Aménagement du Parc d'Activités du Puits Y. Morandat

**Réponse à l'Autorité Environnementale
suite à l'avis du 20 août 2014 sur
l'étude d'impact**

Décembre 2014

Avis de l'autorité environnementale n°1
relatif au projet d'aménagement du parc d'activités du
Puits Morandat à Gardanne (13)

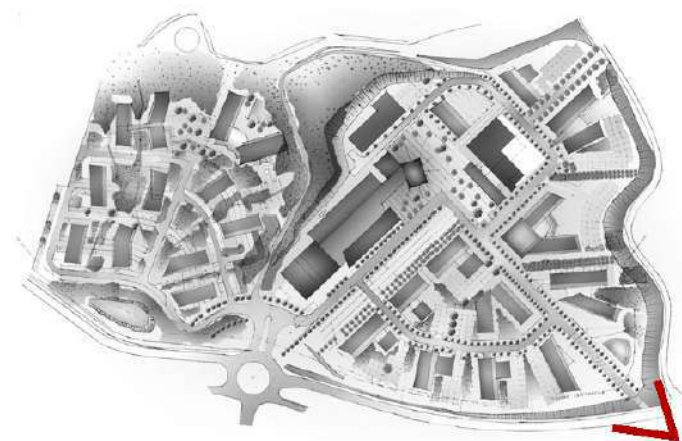
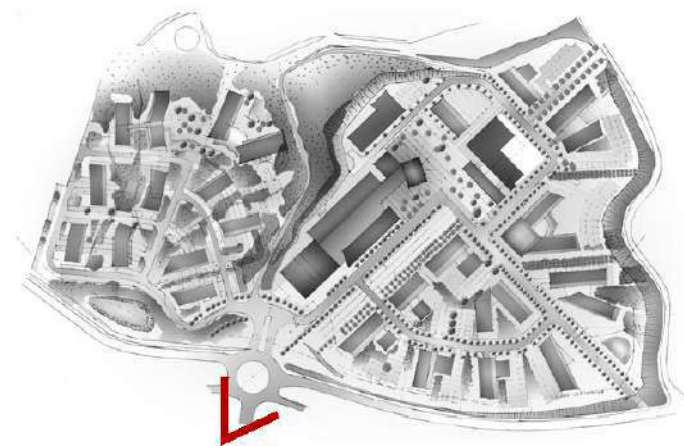
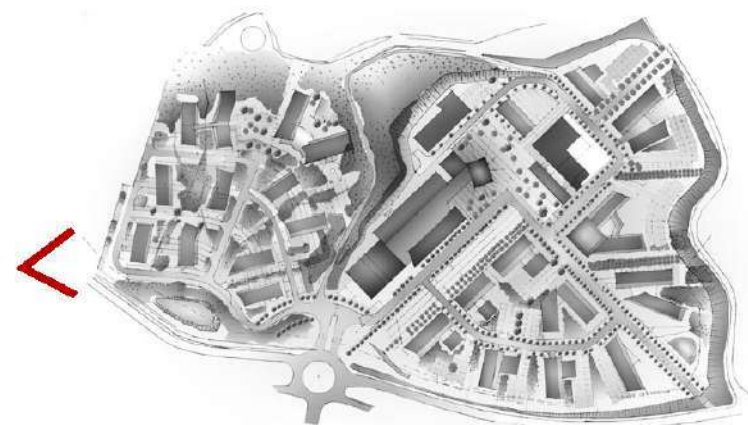
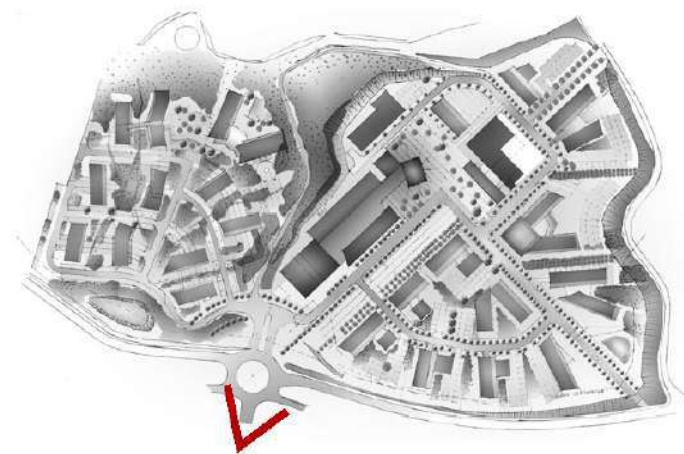
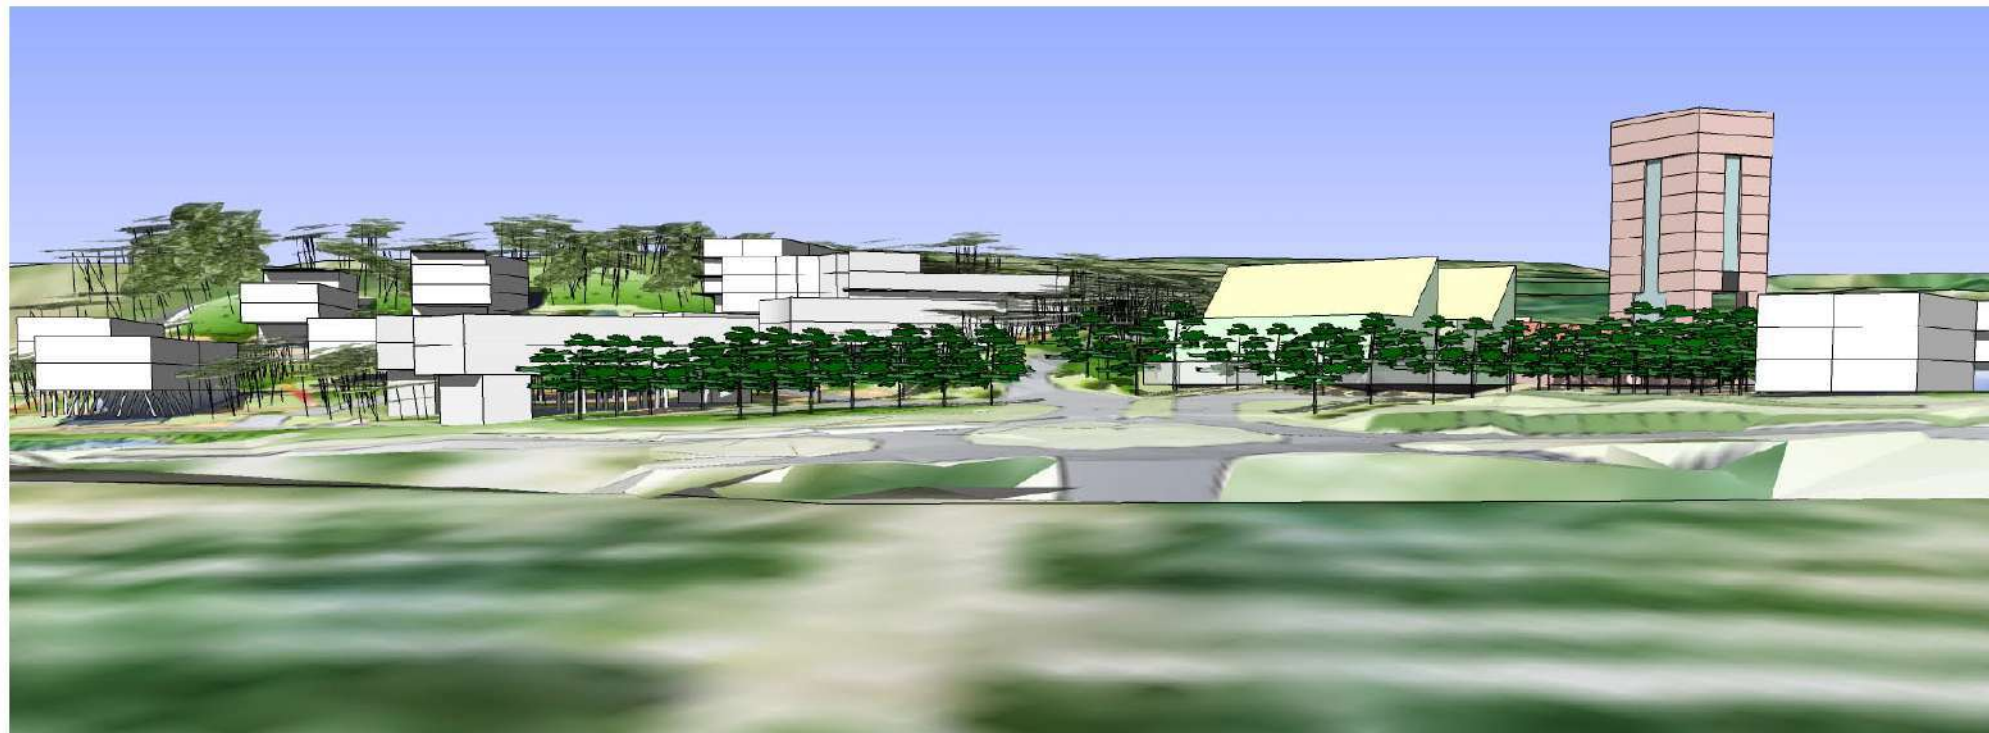
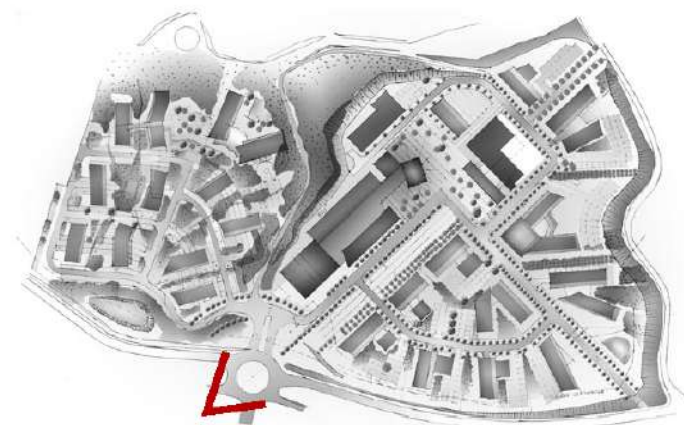
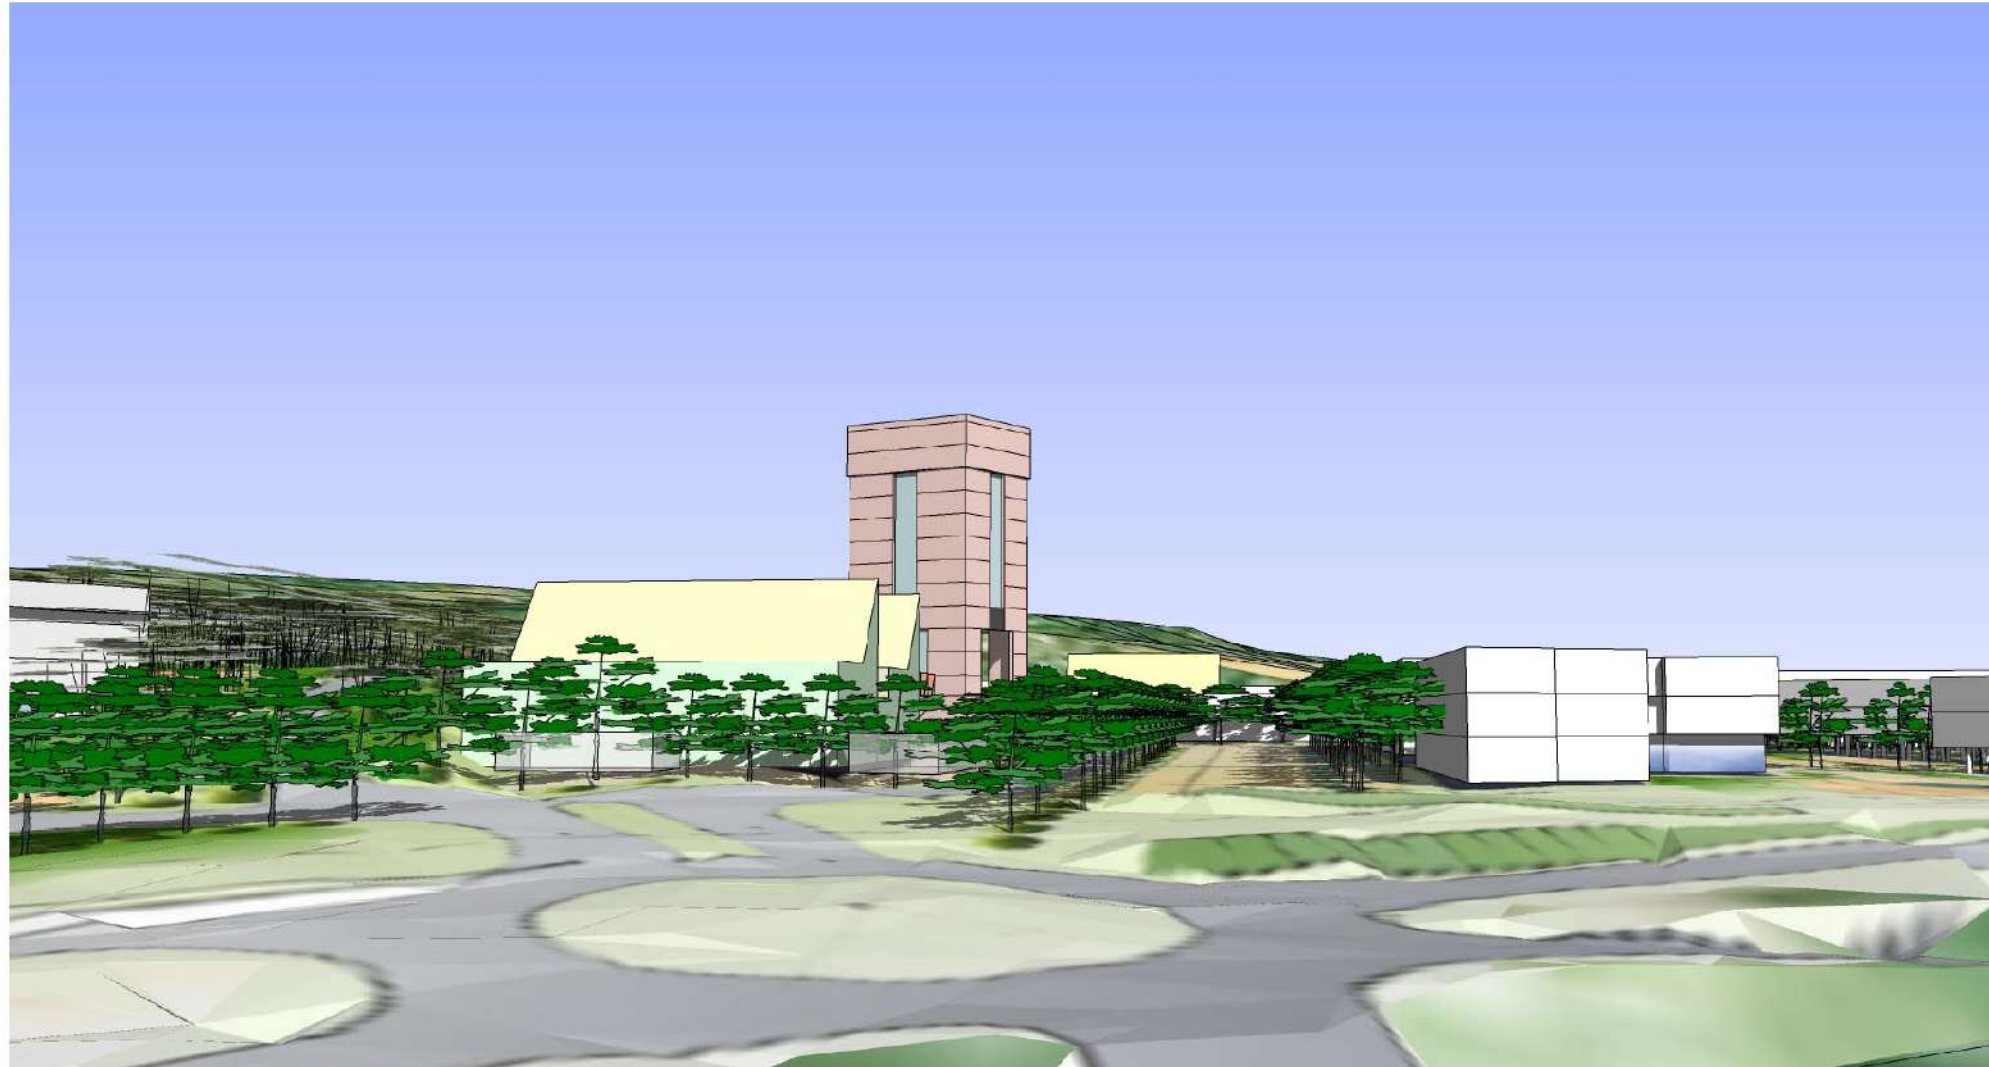
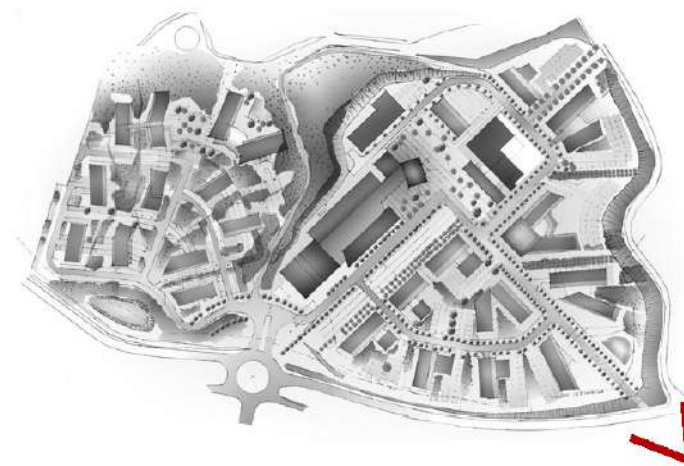
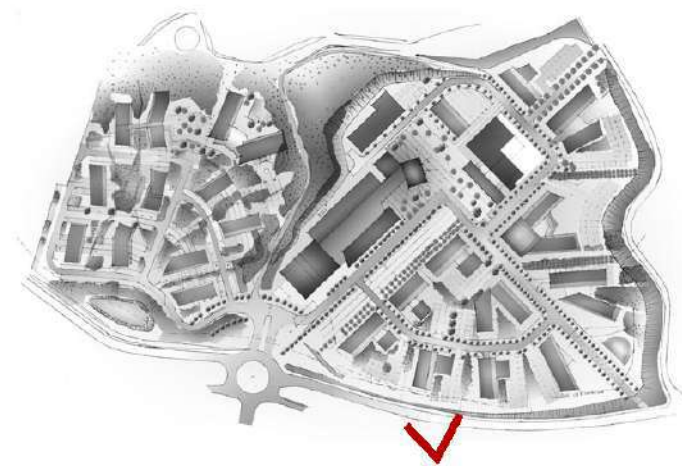
Malgré l'absence, à ce stade du projet, de la définition précise des bâtiments sur le plan architectural, les impacts sur le paysage devraient s'avérer positifs, l'aménagement concernant une friche industrielle qui constitue un point noir. *Pour la bonne information du public, l'autorité*

environnementale conseille néanmoins de compléter le dossier par un bloc diagramme illustrant la volumétrie générale et l'inscription globale du projet dans le paysage.

4.1.6. Impacts et mesures <i>Pour la bonne information du public, l'autorité environnementale conseille néanmoins de compléter le dossier par un bloc diagramme illustrant la volumétrie générale et l'inscription globale du projet dans le paysage.</i>	L'insertion globale du projet et notamment des bâtiments est étudiée afin de garantir une bonne prise en compte des enjeux paysagers, environnementaux et de limiter au maximum la gêne aux riverains et usagers du site. La volumétrie des bâtiments n'est à ce stade d'élaboration du projet pas connue en précision. Elle est dépendante des différents projets qui s'inséreront sur le site. Toutefois, la SEMAG apportera un soin particulier à faire respecter le principe d'insertion paysagère de qualité à ces différents opérateurs privés. Le volume dominant restera le puits. A la date de rédaction de ce document, le bloc diagramme volumétrique est le suivant (source : Puits Morandat, esquisse d'organisation et d'occupation, Malot Associés/Orgeco/Berim/Gilles Amphou, septembre 2007) :
